43F-7-008

不具合連絡書

京セラエルコ(株)

PLUG CONT RA. SMT LOWER

略図(必要な場合のみ)

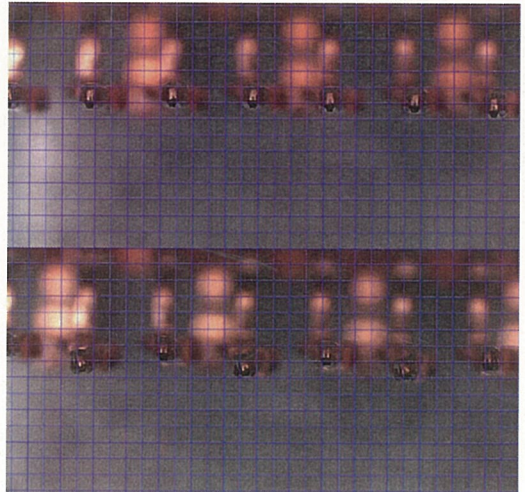
◆寸法不具合。
隣接ピンの差
Max. 0.237あり。

※2011年1月生産時の端子
の状態 (OK)

※2011年4月生産時の端子
の状態 (NG)

品質異常改善通知書発行
